RESPUESTA OBSERVACIONES A PROYECTO DE PLIEGO

INVITACIÓN PÚBLICA No. 035 DE 2018
**“CONTRATAR LA RED WIFI Y CONECCION LAN BARRIO LA COLINA EN
LA SEDE CENTRAL DE LA UNIVERSIDAD PEDAGOGICA Y TECNOLOGICA
DE COLOMBIA”.**

RECTORIA
UNIVERSIDAD PEDAGÓGICA Y TECNOLÓGICA DE COLOMBIA
SEPTIEMBRE DOCE (12) DE 2018

REFERENCIA: OBSERVACIONES INVITACION PUBLICA 035 DE 2018

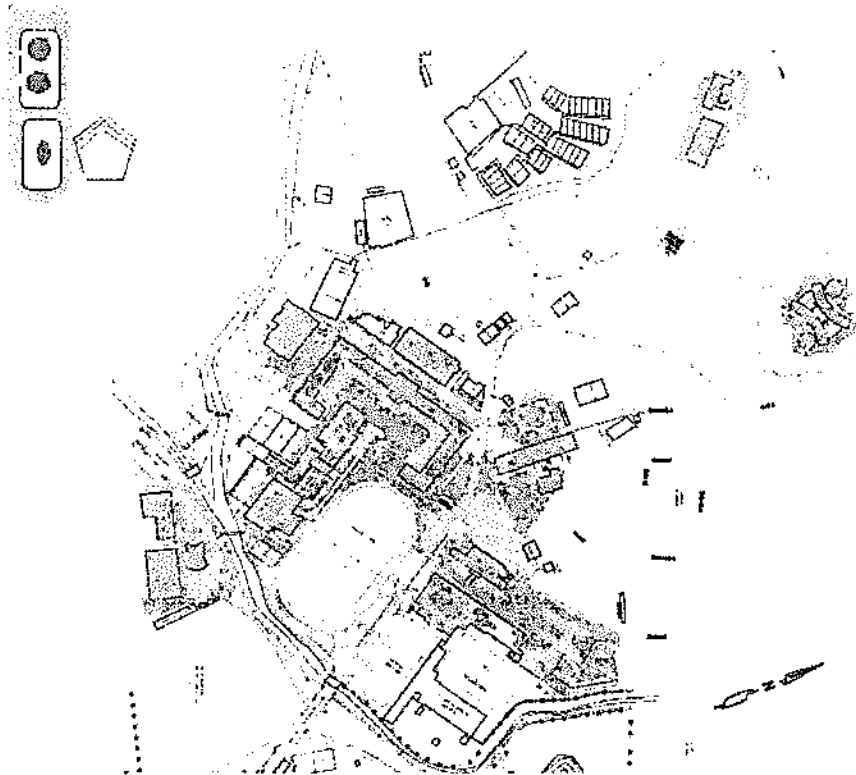
OBSERVACION 3. En el ítem A. Zona 1: Cubrimiento WiFi en el campus, "...Se solicita amablemente suministrar el gráfico como un archivo de imagen a color, ya que no es posible apreciar el detalle del mismos, las áreas de cobertura y las zonas de calor descritas..."

RESPUESTA 3 El Grafico No. 1 presenta la cobertura de la red WiFi, el proponente deberá plantear el diseño de la red que llegará a satisfacer las necesidades identificadas:
